## 改善箇所説明図

### 基準不適合発生箇所

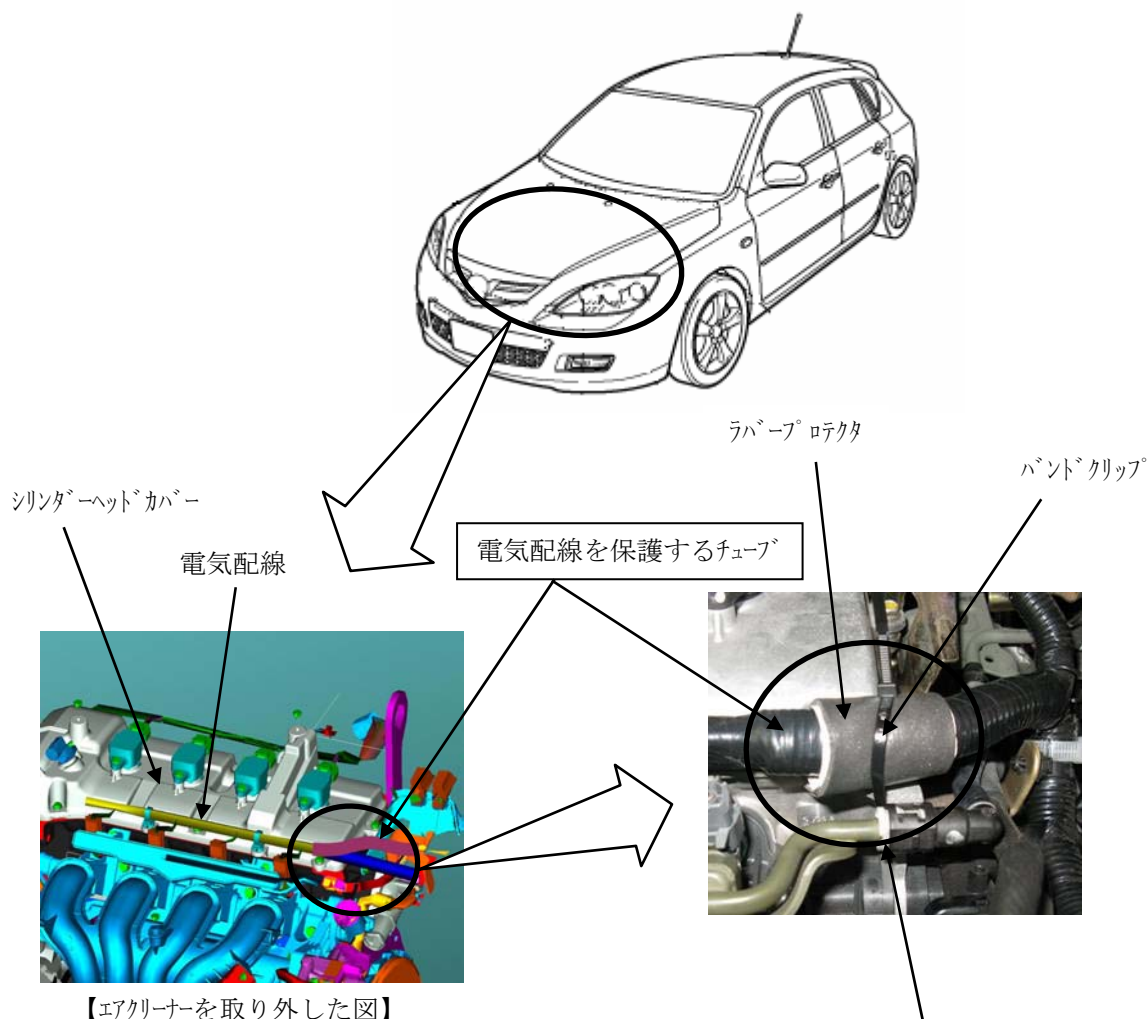
原動機制御用電気配線を保護するチューブの材質が不適切なため、当該電気配線が原動機のシリンダーヘッドカバーとエアクリーナーに挟まれて配索された場合に、ヘッドカバーの含有成分と熱の影響で当該チューブの強度が低下するものがある。そのため、そのまま使用を続けると、当該チューブが摩滅し、最悪の場合、電気配線が損傷して短絡し、原動機が停止して再始動できなくなるおそれがある。

全車両、電気配線を点検し、当該チューブに損傷のないものは①の処置を行う。当該チューブにのみ損傷があるものは①及び②の処置を行う。当該チューブ及び電気配線に損傷があるものは①、②及び③の処置を行う。

- ①当該チューブにラバープロテクタを巻いて、バンドクリップでシリンダーヘッドに固定する。
- ②当該チューブを対策品と交換する。
- ③電気配線を補修する。

識別：右リヤドアアロアヒンジ下側取付けボルトの頭に黄色ペイントを塗布する。
